Construction de quatre maisons d'habitation

Permis d'Urbanisme

PU 23/072

Approuvé par le Collège Communal
en sa séance du 03/06/2024
La Directrice générale, Le Bourgmestre

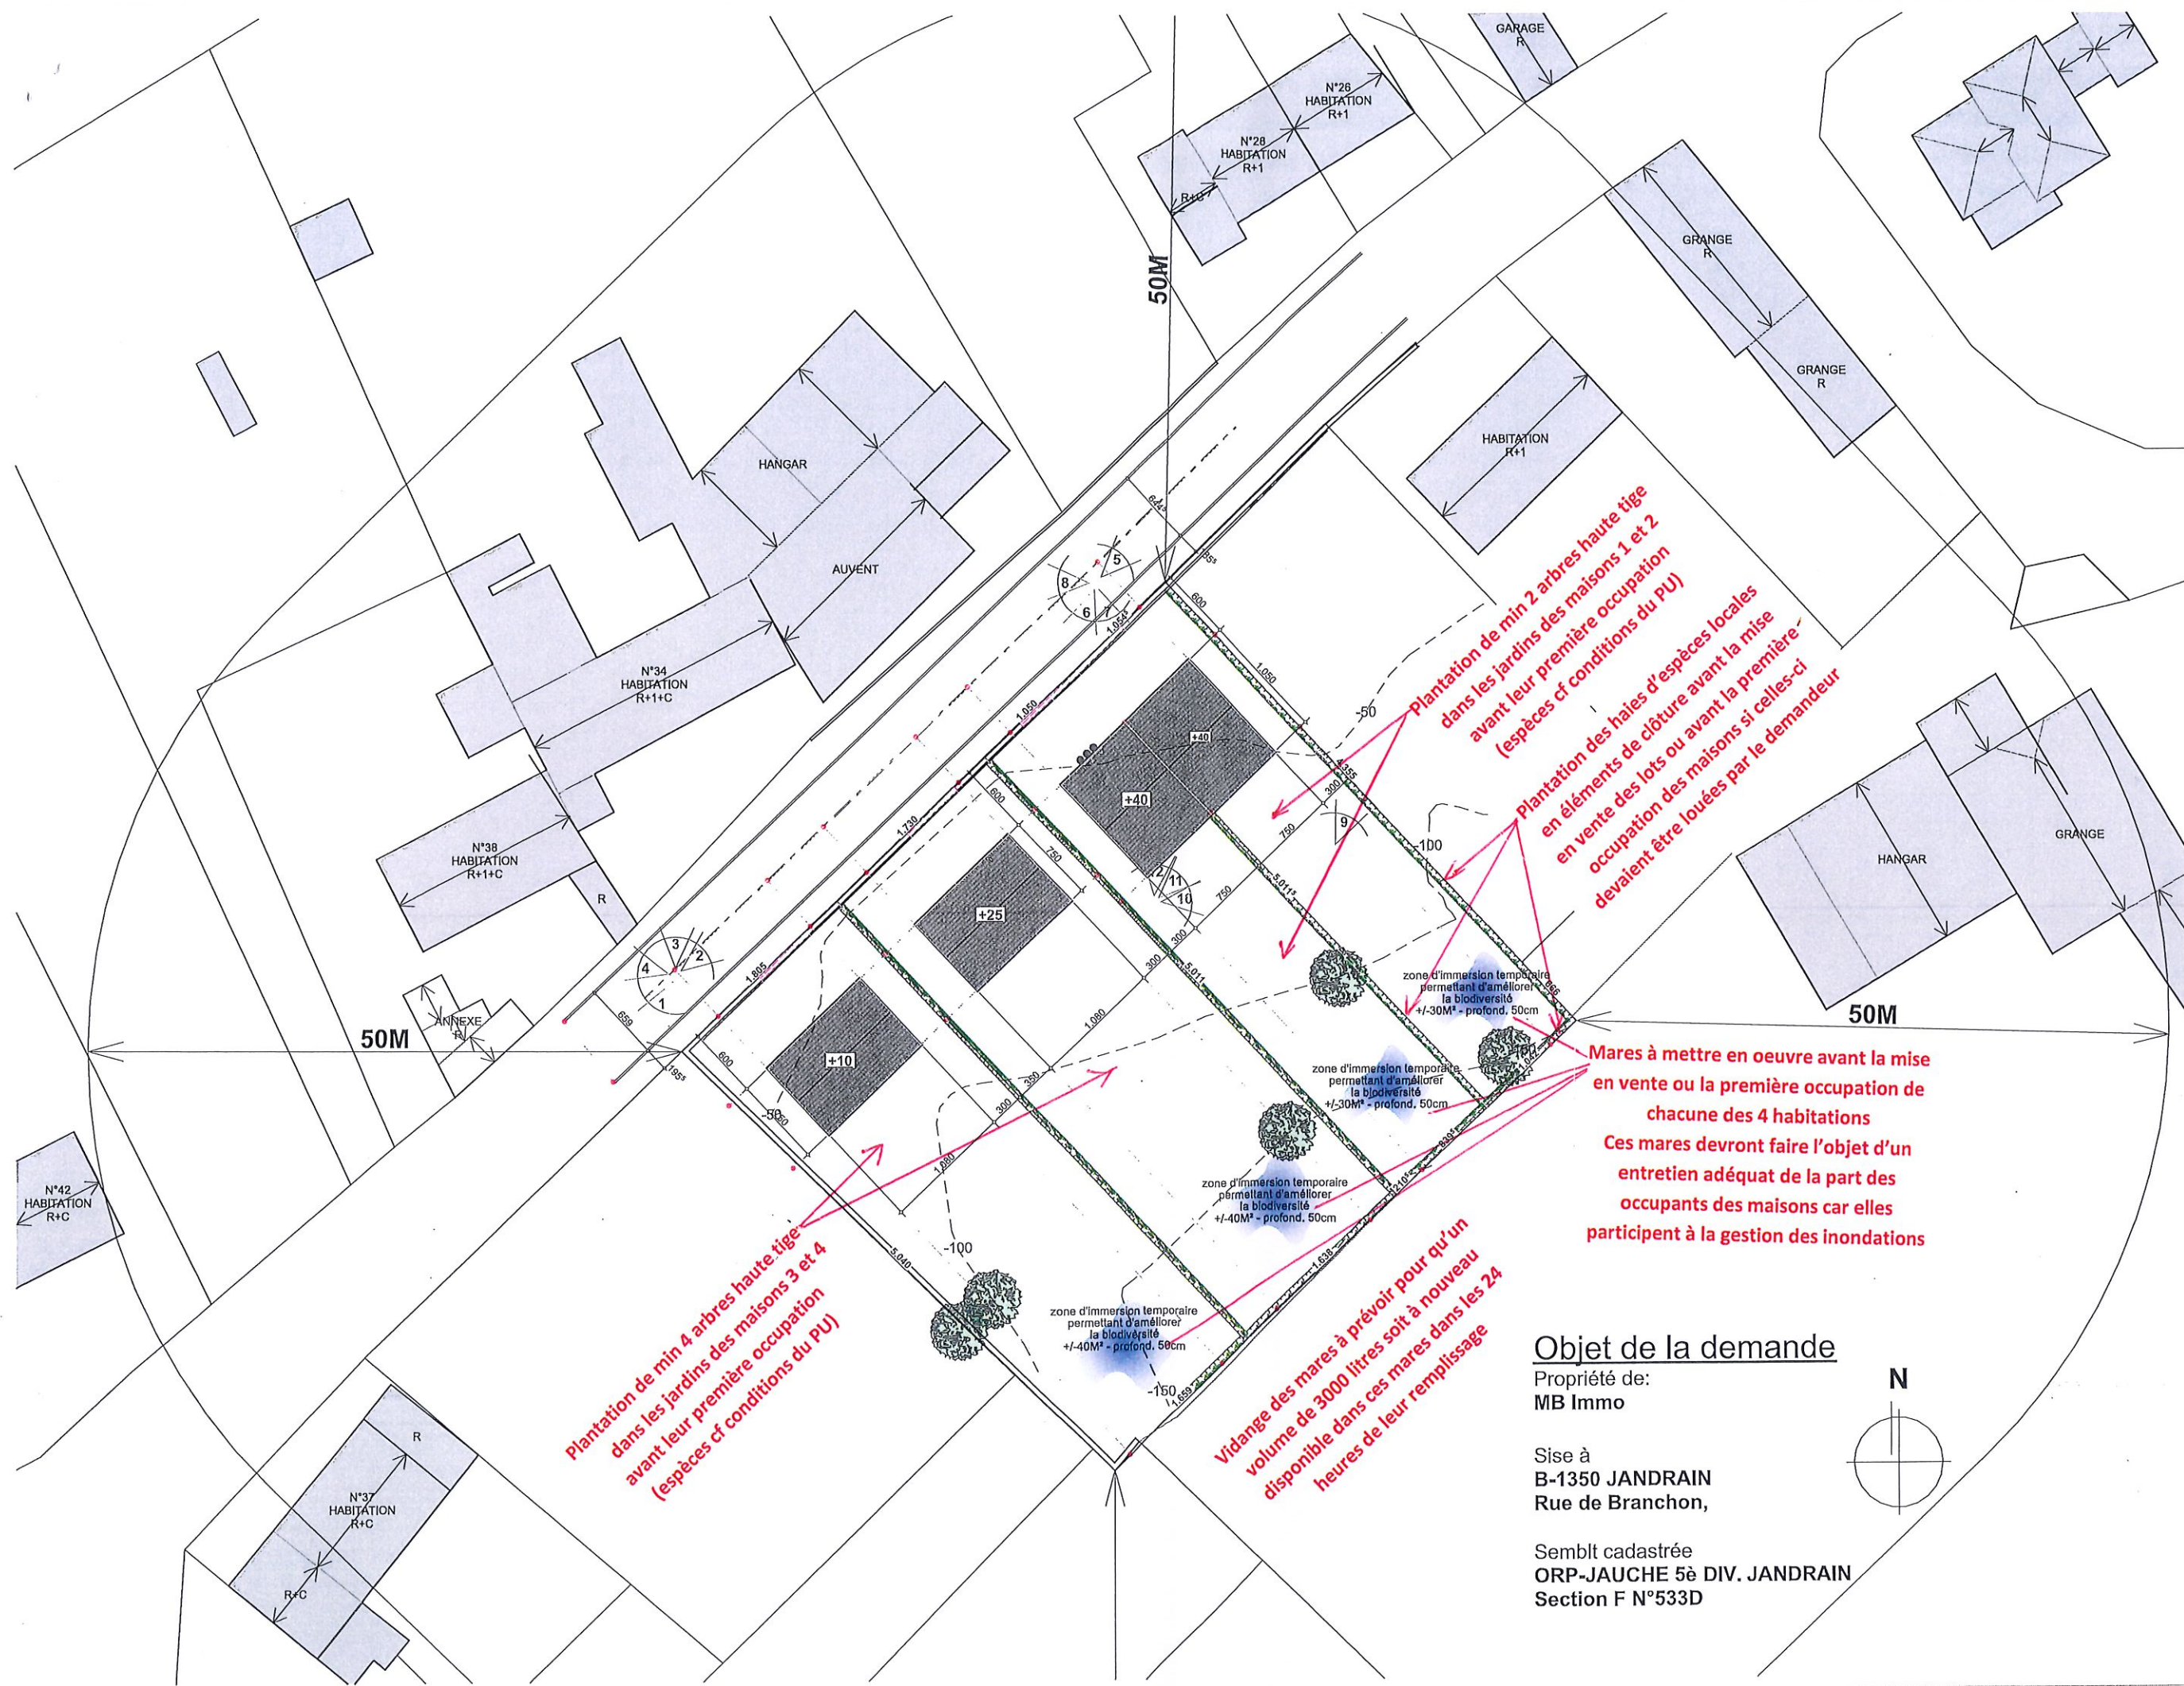
Plantation de min 4 arbres haute tige
dans les jardins des maisons 3 et 4
avant leur première occupation
(espèces cf conditions du PU)

Vidange des mares à prévoir pour qu'un
volume de 3000 litres soit à nouveau
disponible dans ces mares dans les 24
heures de leur remplissage

Plantation de min 2 arbres haute tige
dans les jardins des maisons 1 et 2
avant leur première occupation
(espèces cf conditions du PU)

Plantation des haies d'espèces locales
en vente des lots ou avant la première
occupation des maisons si celles-ci
devaient être louées par le demandeur

Mares à mettre en oeuvre avant la mise
en vente ou la première occupation de
chacune des 4 habitations
Ces mares devront faire l'objet d'un
entretien adéquat de la part des
occupants des maisons car elles
participent à la gestion des inondations

Implantation 1:250

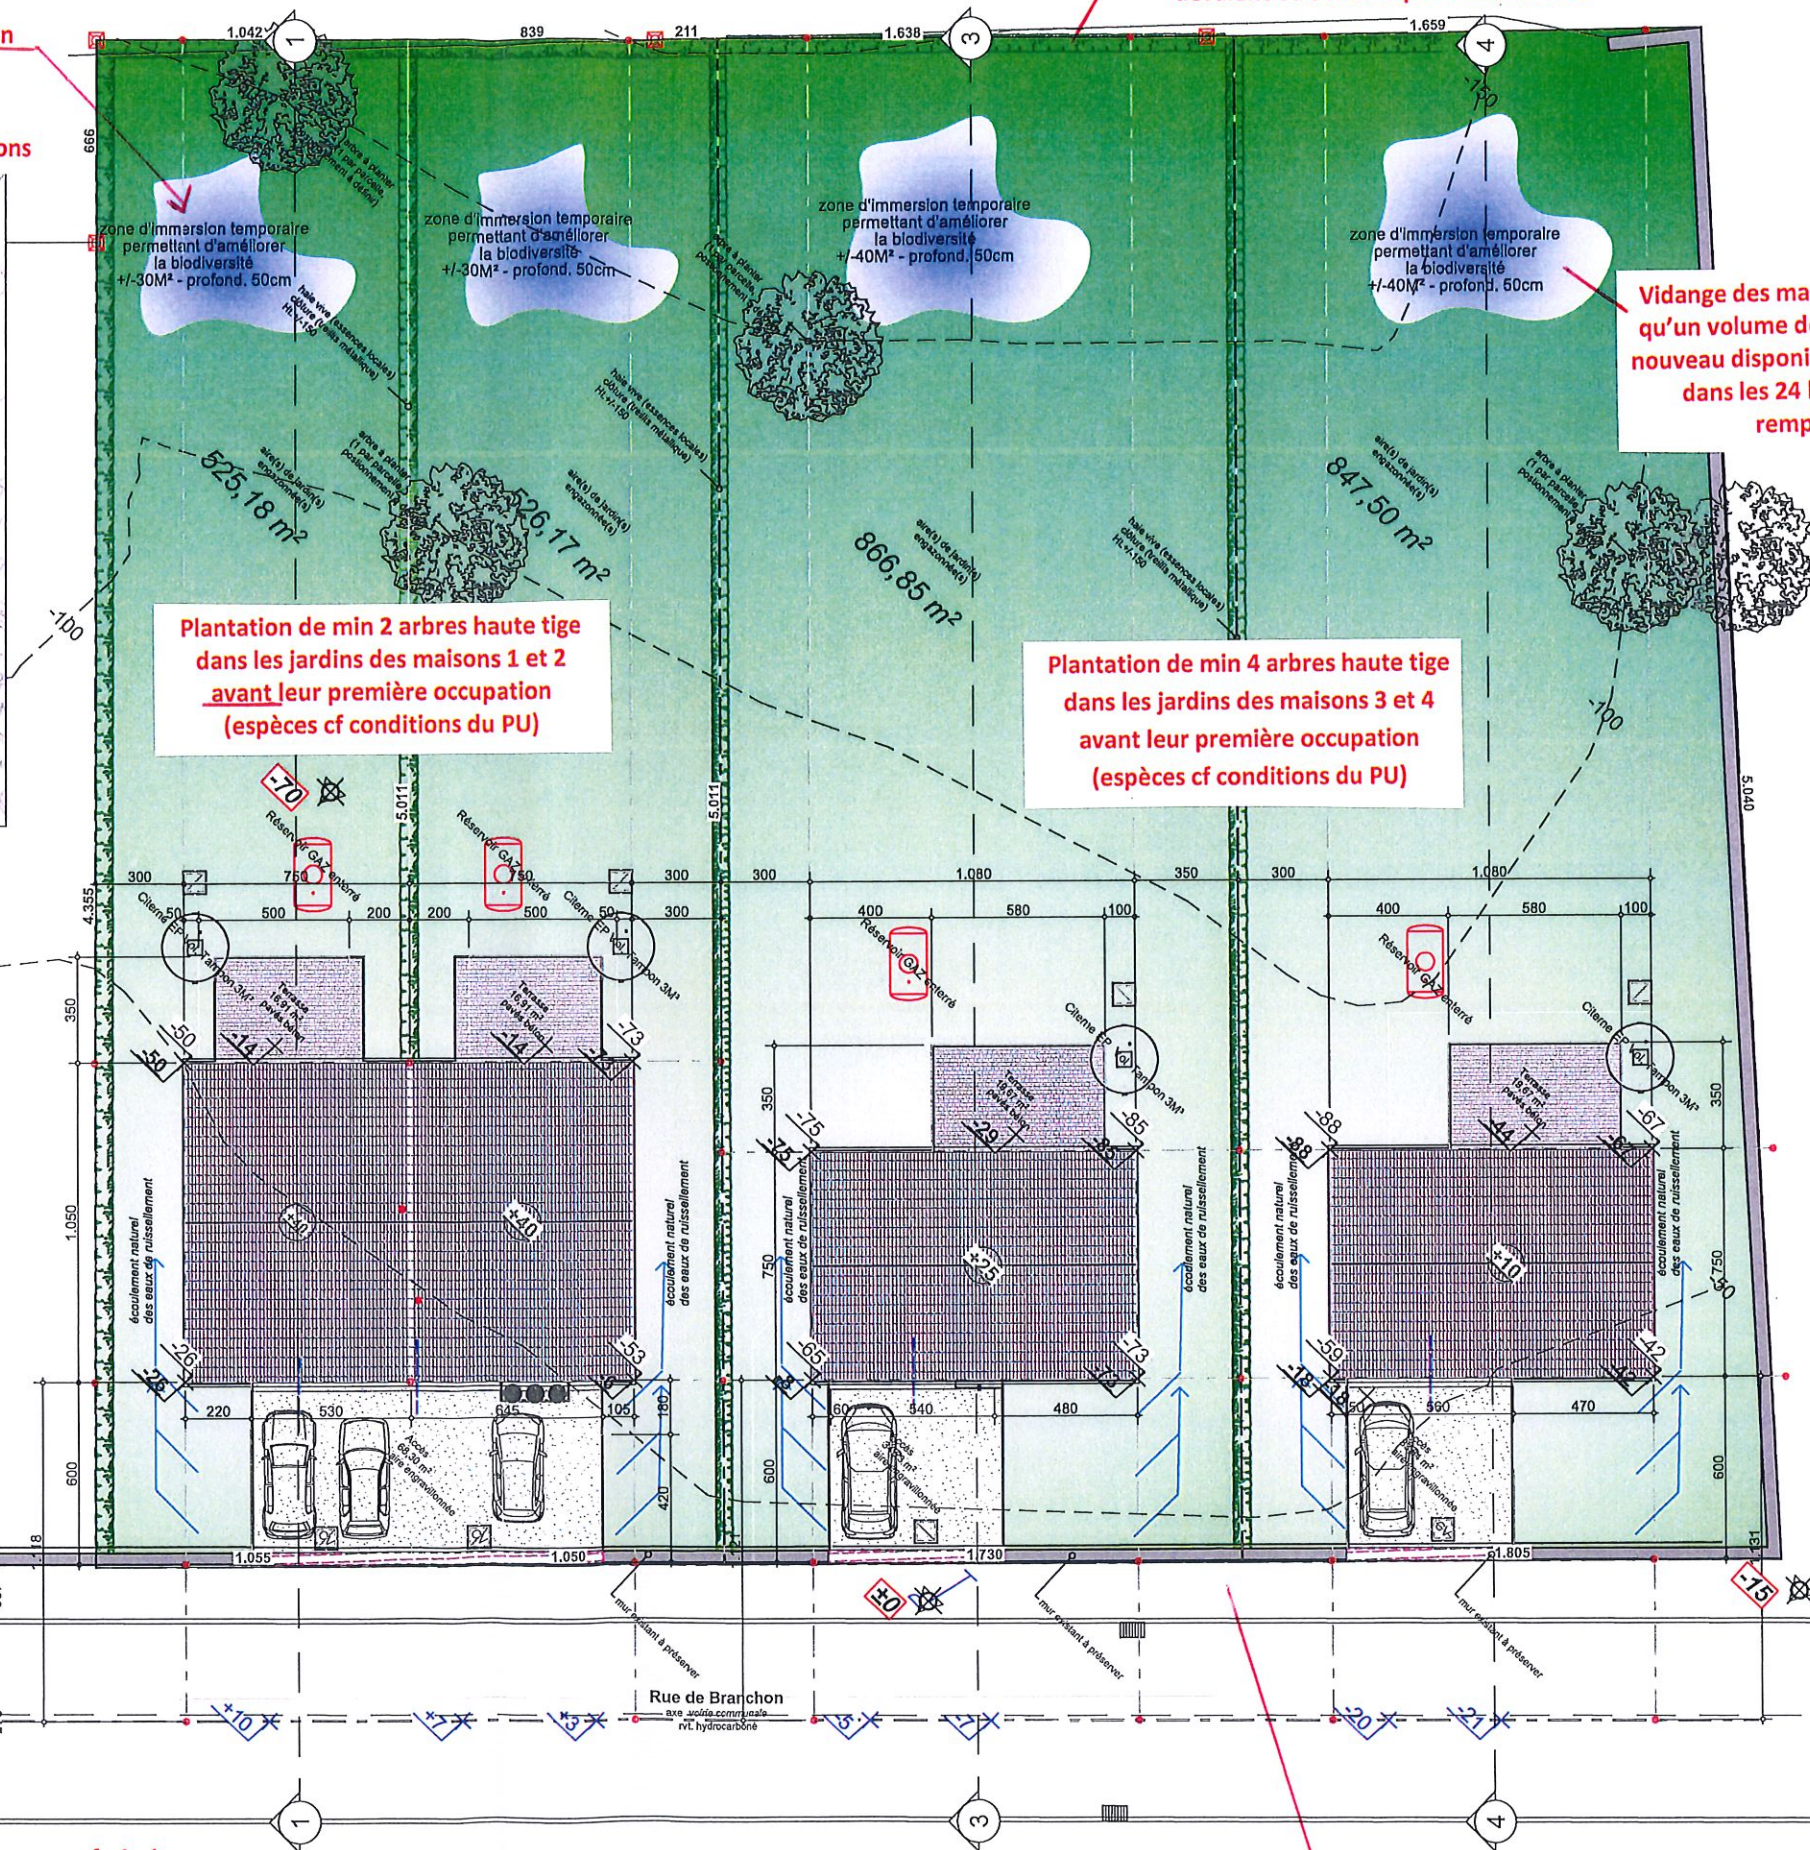
Mares à mettre en oeuvre avant la mise en vente ou la première occupation de chacune des 4 habitations

Ces mares devront faire l'objet d'un entretien adéquat de la part des occupants des maisons car elles participent à la gestion des inondations

Profil 2 (Voirie)
1:200

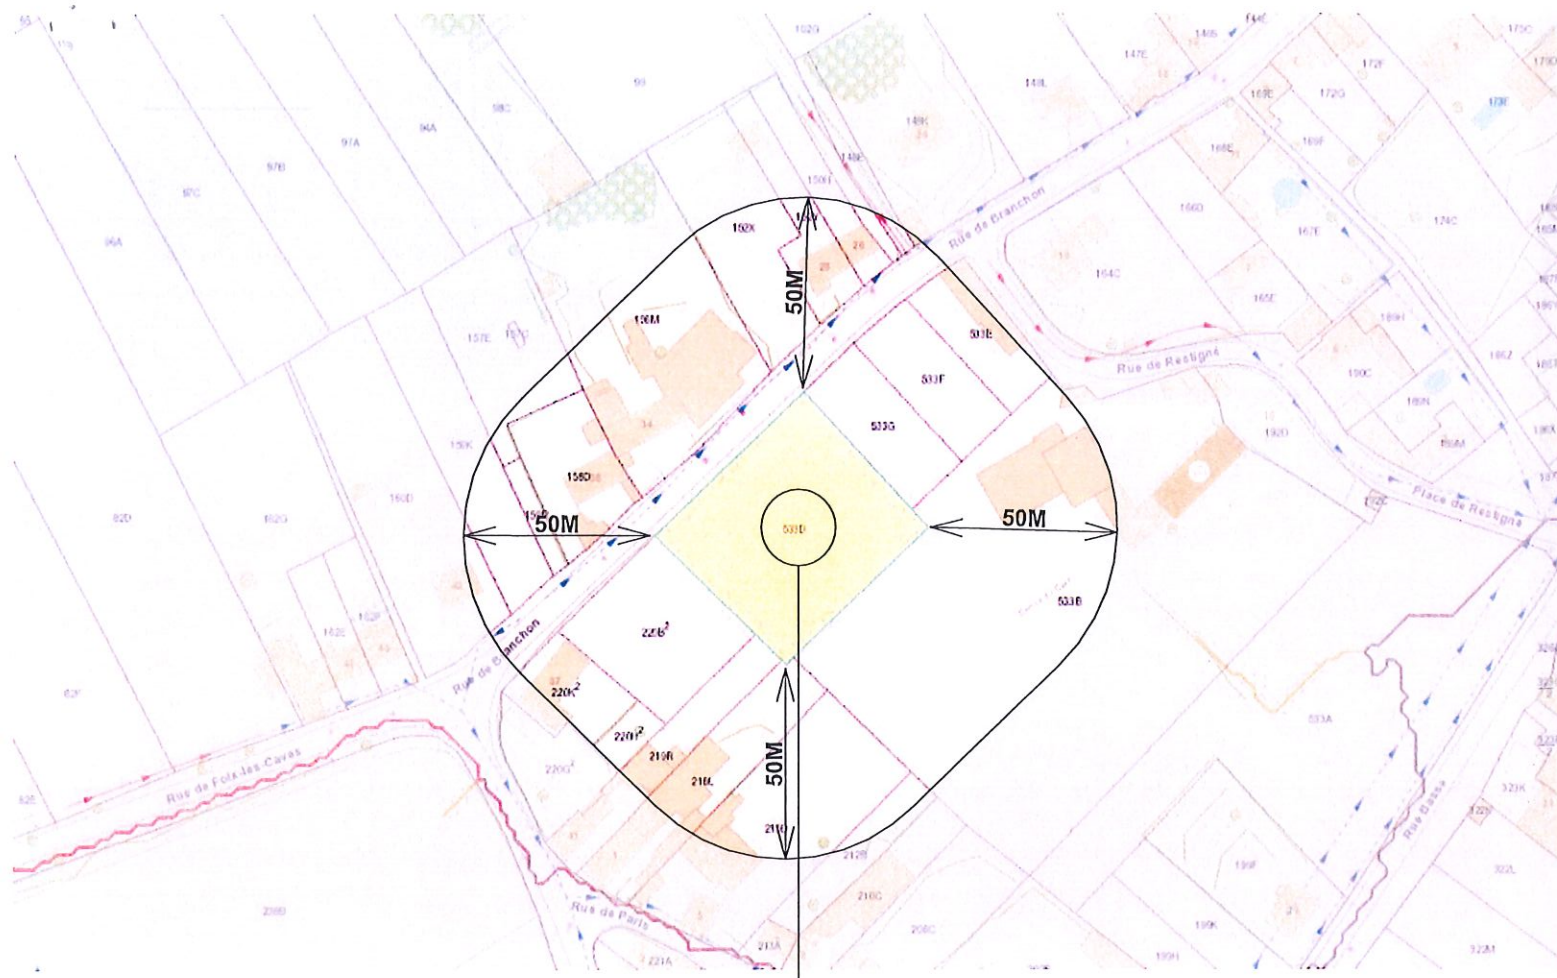
Sécurisation des baies d'étage à prévoir contre les risques de chutes (la pose de balustrades ou garde-corps ne pourra être exécutée qu'après obtention d'un permis spécifique ceux-ci ne figurant pas à la présente demande)

De la suppression des terrasses sur remblais prévues pour chacune des maisons et leur remplacement par des terrasses en bois établies sur pilotis dont la construction sera soumise à permis d'urbanisme ou par des terrasses au sol en pavés drainants

Mares à mettre en oeuvre avant la mise en vente ou la première occupation de chacune des 4 habitations
Ces mares devront faire l'objet d'un entretien adéquat de la part des occupants des maisons car elles participent à la gestion des inondations
